Mission régionale d'autorité environnementale

**Avis sur le projet de modification n°1
du Plan local d'urbanisme (PLU) de Rixheim (68),
porté par Mulhouse Alsace Agglomération**

n°MRAe 2025AGE16

Figure 2: Localisation des modifications sectorielles

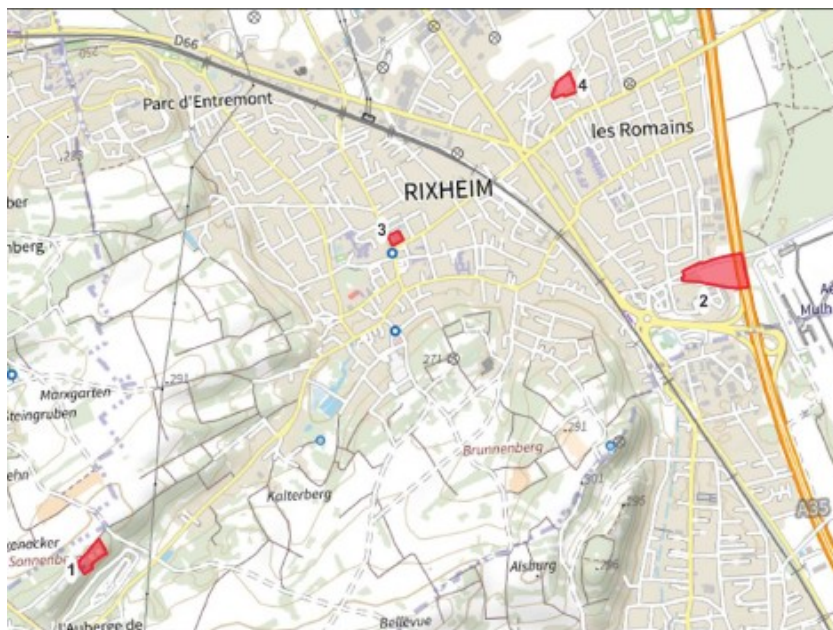
Ce site est déjà classé en zone urbaine UB dans le PLU approuvé. La présente procédure vise à encadrer davantage son aménagement par l'ajout d'une Orientation d'Aménagement et de programmation (OAP) spécifique. Il s'agit d'un projet d'habitat avec la possibilité de bâtir des équipements publics et qui couvre une superficie de 0,82 ha. Le nombre de logements et la densité ne sont pas précisés.

L'Ae recommande à la collectivité de préciser le nombre de logements et la densité appliquée pour le secteur n°4 « Angle de la rue de la Carrière et du chemin de Bantzenheim ».
